REPUBLIKA E SHQIPËRISE  
MINISTRIA E INFRASTRUKTURËS DHE ENERGJISË  
INSTITUTI I NDËRTIMIT

RELACION TEKNIK MBI QENDRUESHMERINE E OBJEKTIT " PALLAT 1300".

BASHKIA VLORE .

Planimetria e objektit

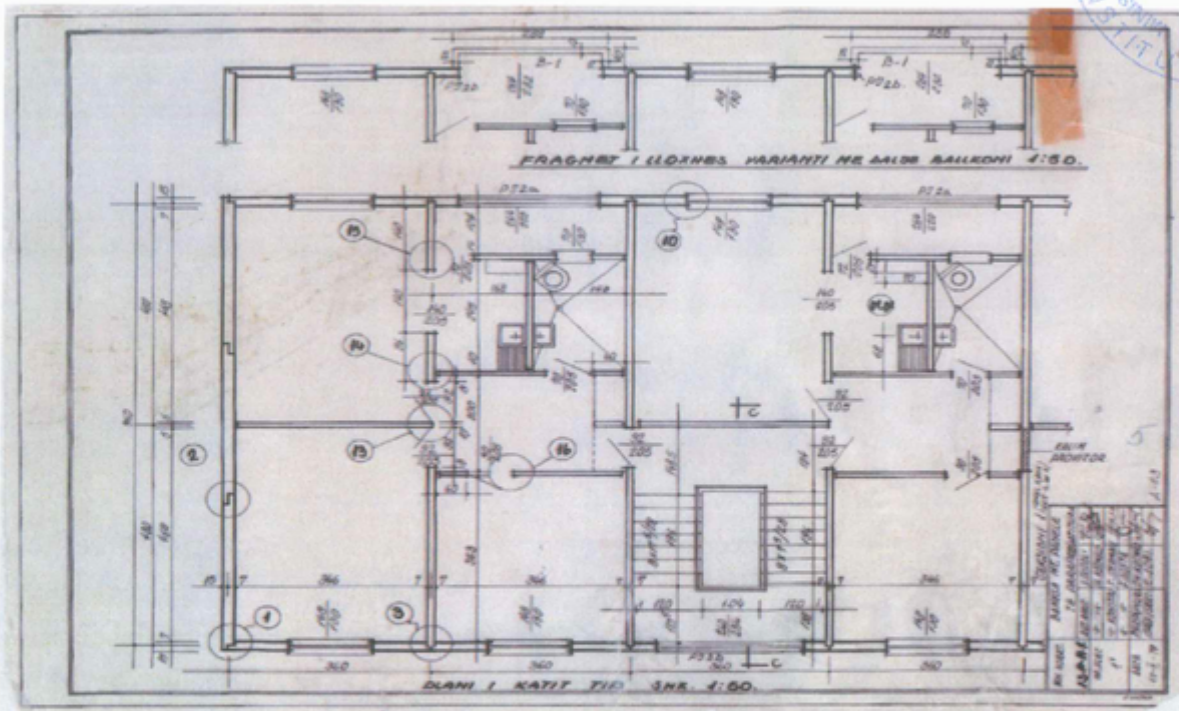
Sic shikohet e dhe ne planimetrine e objektit bashkimi paneleve ndermjet tyre eshte tip (GERBER)  
Bashkimi tyre behet sipas detajeve te projektuara rast mbas rasti.  
Kjo planimetri specifikon detajet kryesore te mberthimit te paneleve.

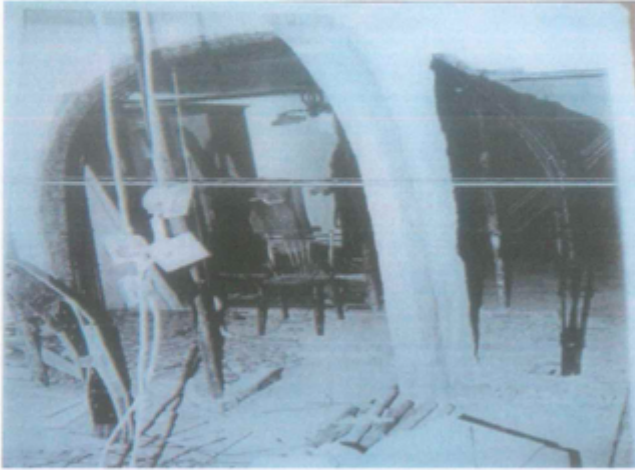
Gjate vezhgimit ne vend te ketij objekti u verejten carje te holla me thellesi jo shum te madhe qe kryesisht ishin ne drejtimin vertikal dhe horizontal te cilat vijonin sipas kufijve ndares te paneleve dhe ne pergjithesi ishin carje suvaje.

Gjithashtu ne aksin 1-1 te objektit kishte nderhyrje ne panelat e katit perdhe deri ne prishjen e tyre per adoptimin e apartamentit ne objekt sherbimi (Lokal).

Keto prishje te realizuara (sic pretendohet me leje) kishin demtuar edhe detajin lidhes te ketyre paneleve duke demtuar keshtu aftesine mbajtese te mureve mbi te cilat shkarkon ngarkesa e te gjithë konstruksionit qe nga kati I 5(pestë) I objektit. Nga vëzhgimi ne vend I ketij objekti u vu re se ne katet e sipërme te tij ishin shfaqur shenja te plasaritjeve ne muret perimetral sipas ketij aksi. Ne keto ambiente ishte nderhyre para disa kohesh ne perforcimin e ketyre mureve me elemente metalike si trare etj per te siguruar qendrueshmerine e tij por poseduesi I kesaj prone(sipas banoreve te pallatit) I kishte hequr perseri keto perforcime.

1. Të bëhet largimi i ujërave të bodrumit , të realizohet hidroizolimi nga jashtë dhe nga Brenda i objektit ,të realizohet një sistem drenazhimi i cili do të bëjë të mundur mbajtjen të pa prekur nga ujërat nentokesore të podrumit dhe themeleve të objektit .
2. Të bëhet riparimi i dëmtimeve në katin përdehe në aksin 1-1 dhe duke realizuar betonimin e këtij aksi me mur b/arme me zgare në dy anet me hekur 10 mm horizontalisht dhe vertikalisht.
3. Të bëhet gërryerja e suvatimeve të jashtëm në të gjithë sipërfaqen në mënyrë që të bëhet kontrolli i të gjitha pikave të saldimit të elementeve b/arme .
4. Të bëhet saldimi i pikave ku mund të ketë dëmtime.
5. Të bëhet suvatimi i jashtëm dhe të bëhet lëyerja e tij .
